*Ministero dell'Ambiente  
e della Sicurezza Energetica*

**OGGETTO: [ID: 11025] Nodo stradale e autostradale di Genova. Adeguamento del sistema A7-A10-A12 - Interconnessione tra l'A e l'A12 - Ambito Torbella: modifica della configurazione di cantierizzazione.  
Nota tecnica.**

### **Oggetto della richiesta di valutazione preliminare**

Figura 2: Confronto tra area di cantiere sottoposta a V.I.A. (in alto) e l'area di cantiere con le modifiche oggetto della presente Valutazione Preliminare. Fonte tavola "raffronto tra progetto definitivo e progetto di variante Fase di cantiere" allegata alla Lista di controllo.

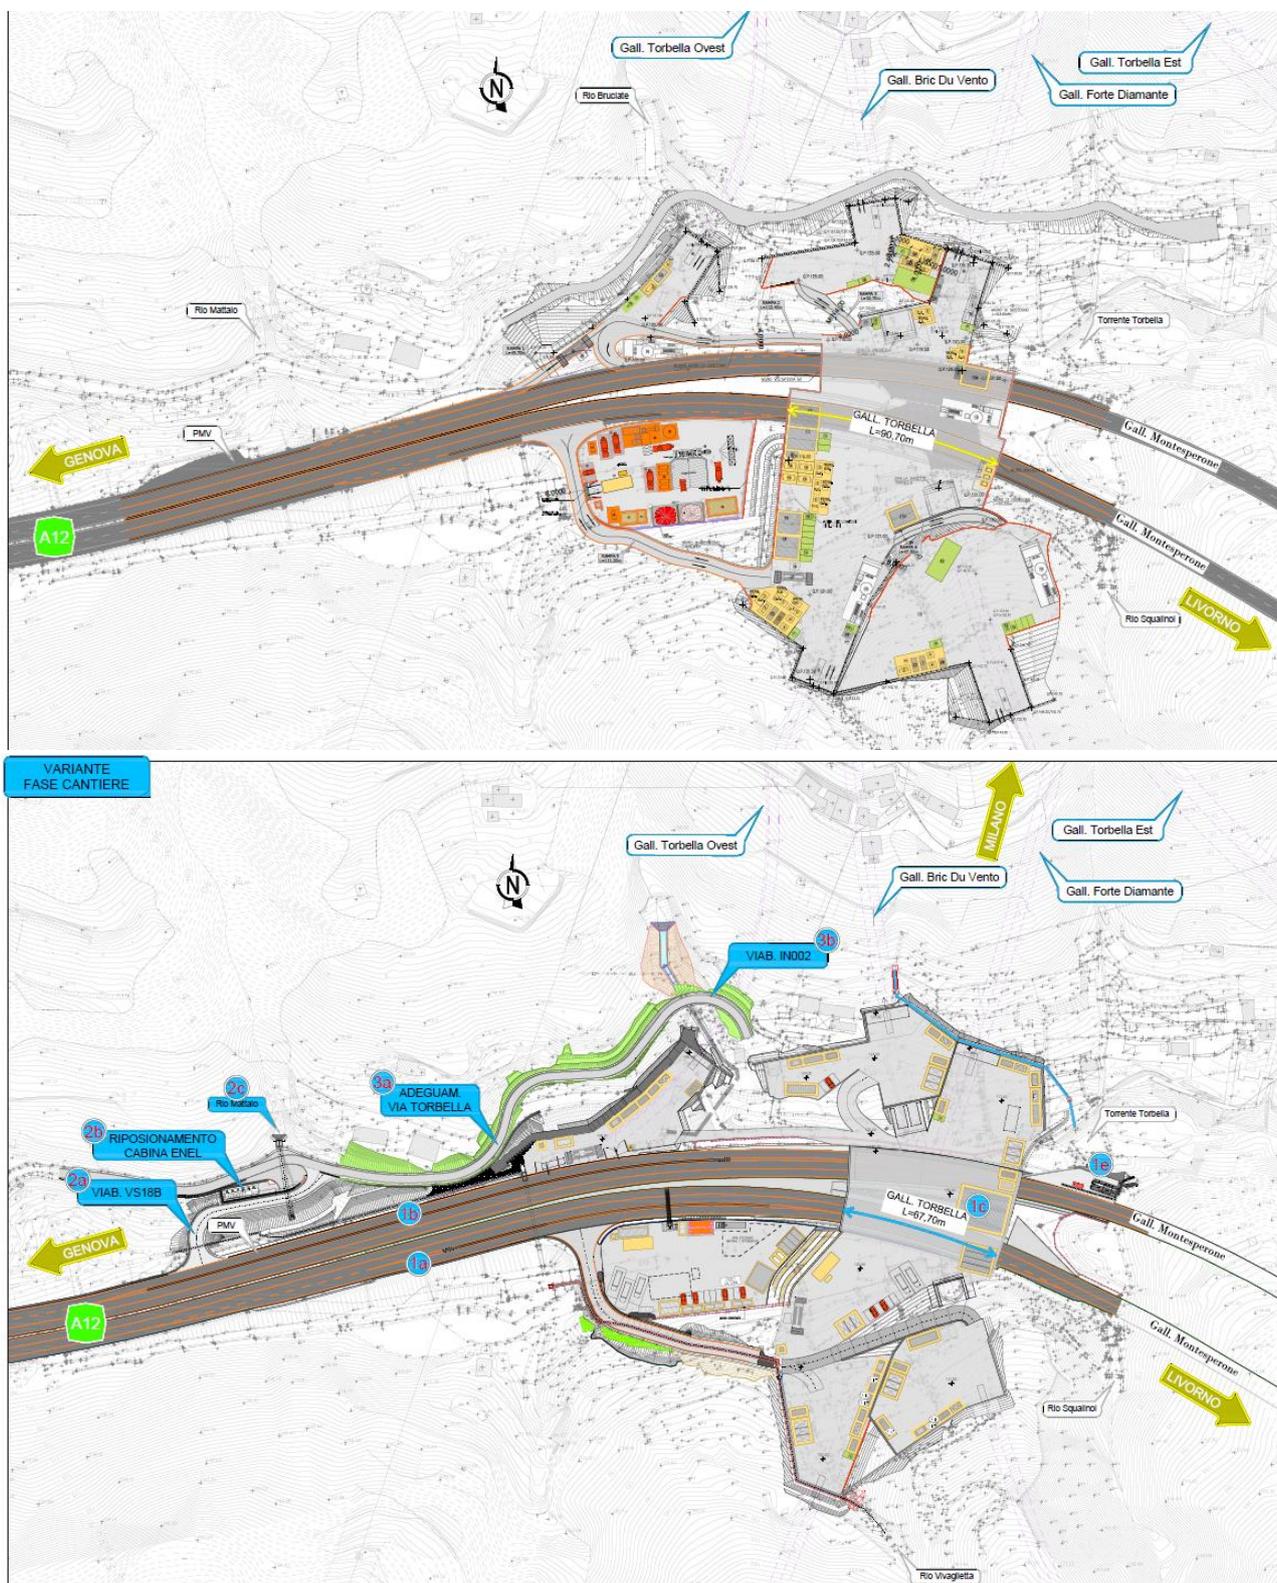
Nelle immagini a seguire, viene messa a confronto l'area di cantiere analizzata nel progetto sottoposto a V.I.A. e l'area di cantiere con le modifiche oggetto della presente Valutazione Preliminare.

Autostrade per l'Italia S.p.a. afferma che le varianti proposte possono essere raggruppate in tre interventi di seguito descritti, i quali ottimizzeranno il funzionamento di alcuni elementi di collegamento tra l'ambito di cantiere e l'autostrada, individuando un insieme di opere, sia a carattere temporaneo che definitivo, limitando gli effetti indotti dalla fase realizzativa sui livelli di sicurezza e di servizio della circolazione dell'autostrada esistente.

Figura 4: Schema di entrata/uscita in Carreggiata Est: a sinistra schema previsto nel progetto valutato in sede di V.I.A., a destra le varianti oggetto di Valutazione preliminare. Fonte Lista di controllo.

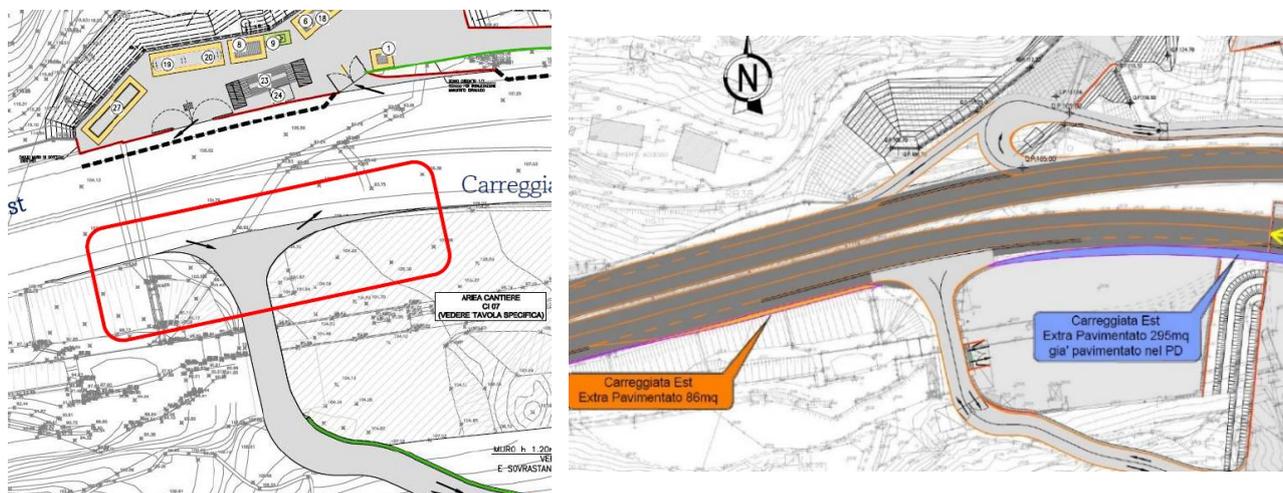
- 1a) "mini svincolo" in carreggiata Est per consentire l'accesso dalla sede autostradale al piazzale di imbocco lato Milano delle Gallerie M.te Sperone e Granarolo;
- 1b) "mini svincolo" in carreggiata Ovest per consentire l'accesso dalla sede autostradale al piazzale di imbocco lato Genova delle Gallerie Torbella ovest, Bric du Vento e F.te Diamante e da quest'ultima all'imbocco della galleria Torbella est zona dove avverrà l'alesaggio della galleria Monte Sperone esistente.

La Società ricorda che nel progetto approvato l'ingresso e uscita dei veicoli dalle aree di cantiere avvenivano direttamente sulla strada operata dal traffico, destinando l'attuale corsia di emergenza, caratterizzata da una larghezza limitata. Con gli interventi proposti, viene introdotta una fascia laterale di nuova pavimentazione per l'allargamento della attuale corsia d'emergenza, mediante lieve rettifica del bordo stradale esistente dell'autostrada A12, al fine di ricavare sul bordo esterno della piattaforma

una corsia aggiuntiva di servizio e manovra, affiancata alla corrente di traffico principale, debitamente segnalata e delimitata da una barriera di sicurezza in calcestruzzo ancorata sul sottofondo.

Ciò consente di destinare corsie specializzate alle manovre di diversione o immissione dei mezzi d'opera, minimizzando le interferenze con il traffico circolante e riducendo eventuali congestioni,

Figura 5: Schema di entrata/uscita in Carreggiata ovest: a sinistra schema previsto nel progetto valutato in sede di V.I.A., a destra le varianti oggetto di Valutazione preliminare. Fonte Lista di controllo.

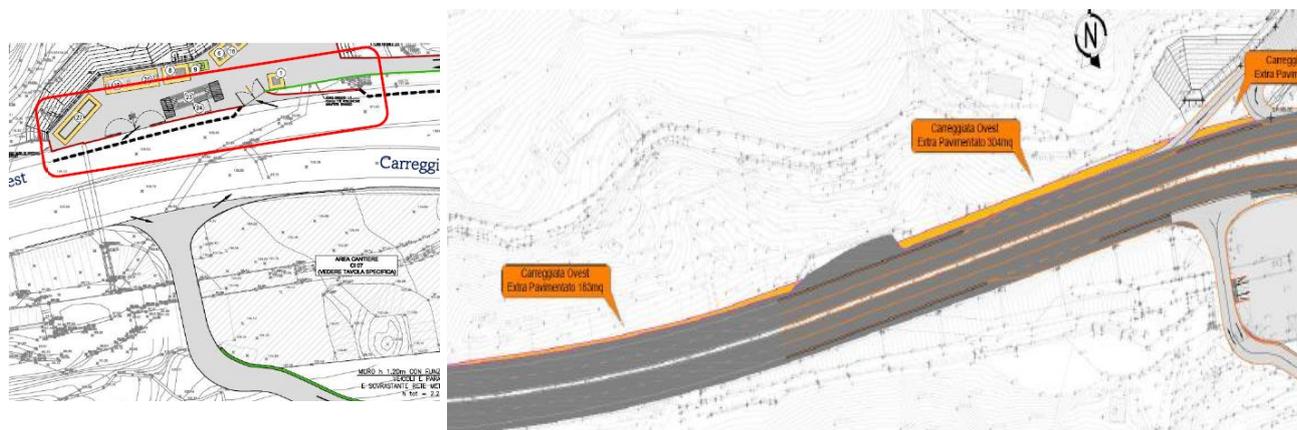
Oltre all'ampliamento della piattaforma dell'autostrada per la realizzazione delle nuove corsie di servizio in adiacenza alla sede esistente, è prevista anche la realizzazione di by-pass fra le due carreggiate in corrispondenza dello spartitraffico, funzionali a garantire la massima flessibilità di gestione fra le diverse vie, costituiti da nuovi varchi pavimentati che interrompono la continuità dello spartitraffico centrale in prossimità dell'imbocco Ovest della galleria naturale M.te Sperone.

Figura 6: a sinistra: geometria del muro contro terra a gravità non armato posto in aderenza alla carreggiata ovest della piattaforma autostradale A12. A destra: ricostruzione del fronte collinare prevista dal progetto in Valutazione Preliminare.

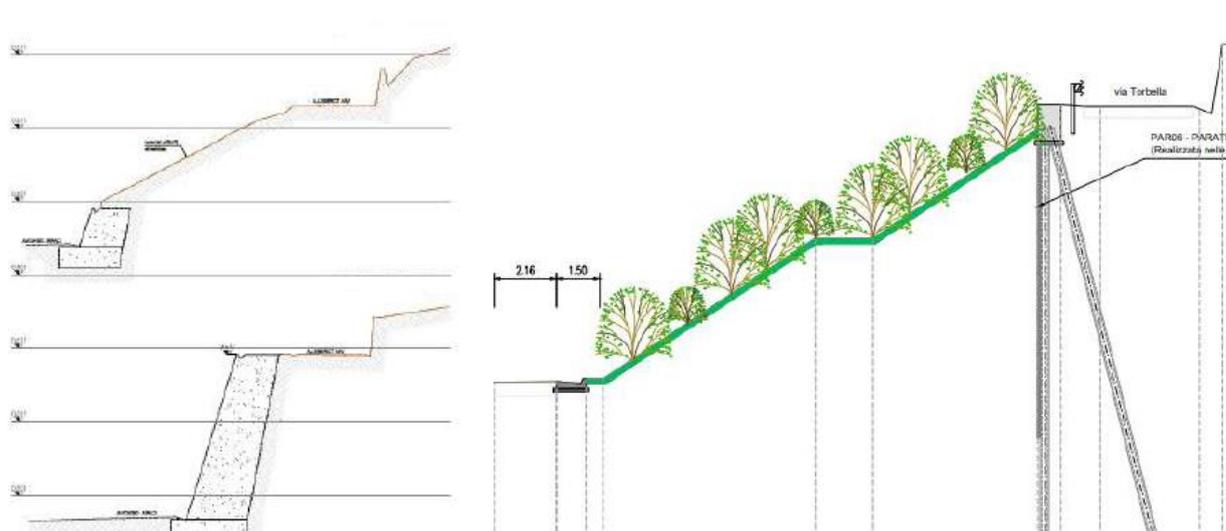
L'intervento in carreggiata ovest prevede un tratto in allargamento che interferisce con un muro esistente contro terra, di sviluppo complessivo di circa 70 m ed altezza variabile 2,3 – 11,5 m. Si renderà necessario demolire tutte le strutture fuori terra del muro esistente, previa realizzazione di una nuova opera provvisoria di presidio, tramite 3 macchine demolitrici. Al termine di tutti i lavori,

si potrà procedere alla copertura della paratia a protezione della demolizione del muro, ripristinando per quanto possibile le pendenze e ricostruendo il fronte collinare asportato in maniera tale da mitigare l'impatto visivo delle strutture verticali, con un disegno più morbido rispondente ad una struttura più

simile a quella collinare, in linea con le osservazioni formulate dalla Commissione Tecnica VIA-VAS nel parere emesso durante il precedente procedimento di V.I.A.

Figura 7: Confronto tra il progetto approvato (in alto) e la proposta di Valutazione Preliminare (in basso). Estratto da Lista di controllo.

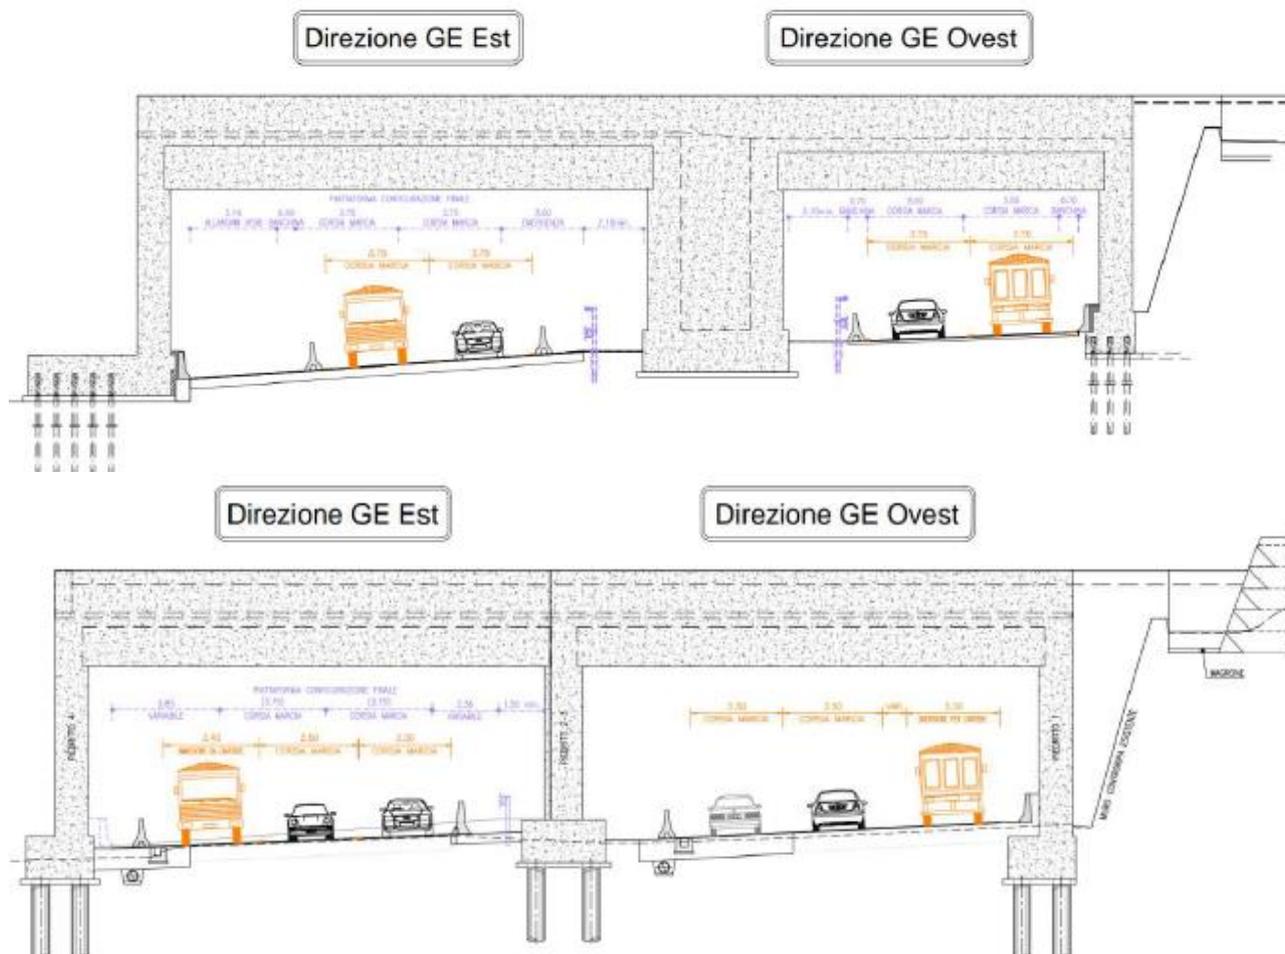
1c) Modifica della configurazione planimetrica della galleria artificiale Torbella a due fornici a sezione rettangolare (a copertura della A12 esistente)

La Società afferma che, rispetto al progetto approvato, si è proceduto attraverso locali modifiche planimetriche della piattaforma autostradale. La nuova configurazione vede una riduzione dello sviluppo di 11,64 m per la carreggiata direzione ovest e di 22,15 m per la carreggiata direzione est. La modifica è stata dettata dalla necessità di arretrare l'imbocco lato Ovest per consentire l'allargamento e la standardizzazione delle luci interne nette delle due canne.

Le attività costruttive da realizzare rimangono pressoché invariate rispetto al Progetto valutato in sede di V.I.A., ad eccezione di quelle connesse alla modifica della tecnologia delle fondazioni profonde, che prevede la sostituzione dei micropali verticali con pali di medio diametro, maggiormente performanti in termini di resistenza ai carichi inerziali e trasversali agenti sulla galleria. Ad ogni modo, la Società afferma che tale modifica della configurazione planimetrica comporta un risparmio in termini di materie prime.

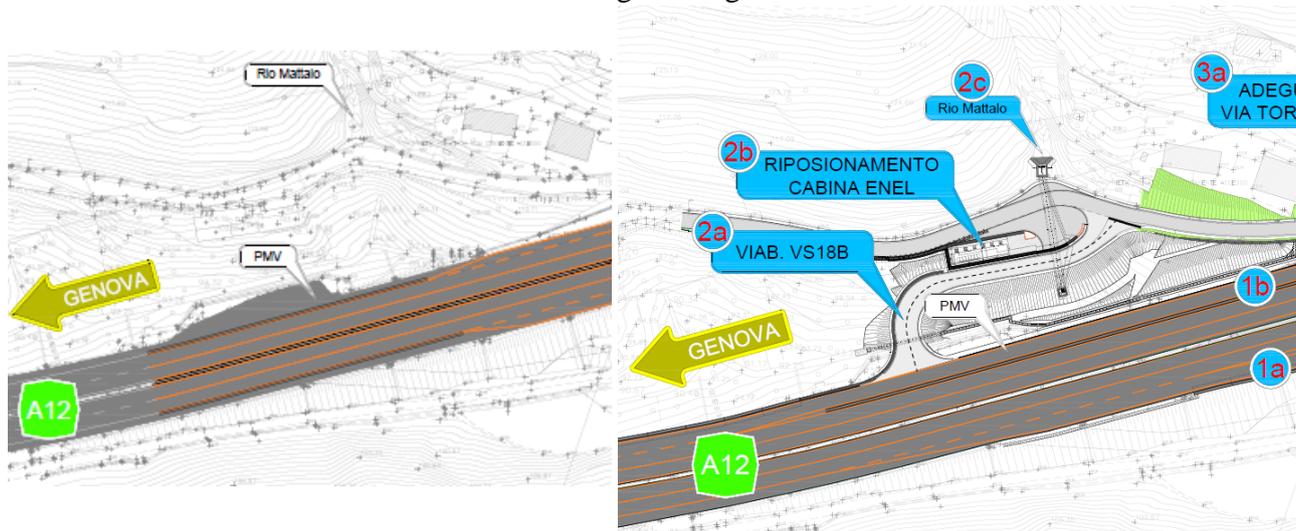
La Società dichiara che la nuova viabilità di servizio verrà utilizzata durante i lavori di realizzazione del nuovo sistema autostradale unicamente dal personale autorizzato per l'accesso ad alcune aree di cantiere non raggiungibili direttamente dall'attuale viabilità autostradale e rimarrà al termine dei lavori come viabilità di accesso alle cabine elettriche ed edifici a servizio ubicati nei piazzali d'imbocco.

La nuova viabilità avrà sviluppo pari a circa 120 m e larghezza minima di 4 m e sarà corredata di un muro di sostegno lungo il ciglio di monte, funzionale alla realizzazione del piazzale per la posa del locale tecnico.

Il progetto dell'intervento è finalizzato a concentrare in un unico fabbricato, di modeste dimensioni, dotato di un accesso diretto ed indipendente da via locale aperta al pubblico per la gestione del locale Enel e dall'autostrada per l'accesso dei tecnici del Concessionario impiegati nella manutenzione, tutti i punti di consegna dell'energia da parte dell'Ente Gestore della rete di distribuzione in luogo dei distinti vani tecnici che il progetto sottoposto a V.I.A. poneva in prossimità di ognuno dei portali di imbocco.

Il mantenimento in configurazione definitiva della viabilità di accesso VS18B con la conseguente modifica delle condizioni di deflusso delle acque superficiali ha comportato la necessità di provvedere all'adeguamento dell'interferenza idrografica con il bacino imbrifero del rio Mattalo. L'intervento idraulico prevede la demolizione del tratto di tombino  $\Phi 800$  esistente in attraversamento della via Torbella e la realizzazione di un nuovo tombino scatolare, di sezione minima 1.5 x 2.0 (B x H) m, che parte a monte della via Torbella e si ricollega con l'attraversamento idraulico esistente sotto l'A12. Tale esecutivo di sistemazione idraulica è stato già autorizzato Atto Dirigenziale 2023-AM-2284 dal Settore Difesa Suolo Genova della Regione Liguria.
